Modell
Model:**360 alle Versionen und
Challenge Stradale**VERTRAULICH
CONFIDENTIALGruppe
Area: Progression No.
Progressione nr:Datum
Date: Juni 2004

Betreff: Befestigungsschrauben Zahnriemenspanner links (Zylinderbank 5-8)

Vorgehensweise

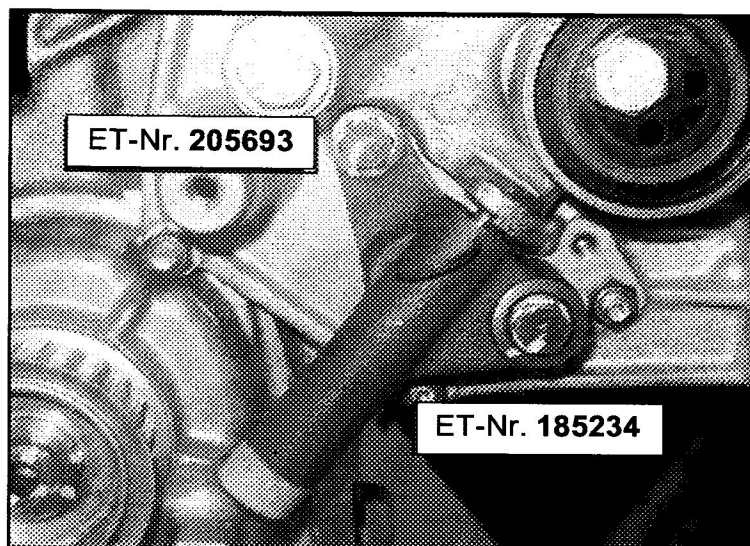
Hiermit möchten wir Ihnen mitteilen, dass zur verbesserten Zuverlässigkeit der **Befestigung des linken Zahnriemenspanners**, ET-Nr. **192920**, neue Schrauben mit einer höheren mechanischen Festigkeit eingeführt wurden.

Diese neuen Schrauben (ET-Nr. **205693** und **185234**) als Ersatz für die vorigen (ET-Nr. **125506** und **16044234**) bestehen aus **R120** anstatt **R80/100** und tragen eine **gelbe oder silberne Verzinkung**.

Wir bitten die Schrauben bei nächster Gelegenheit auszutauschen.

Bitte denken Sie bei der Umrüstung der Schrauben daran, dass das vorgeschriebene Anzugsdrehmoment der Schrauben **25 Nm** beträgt.
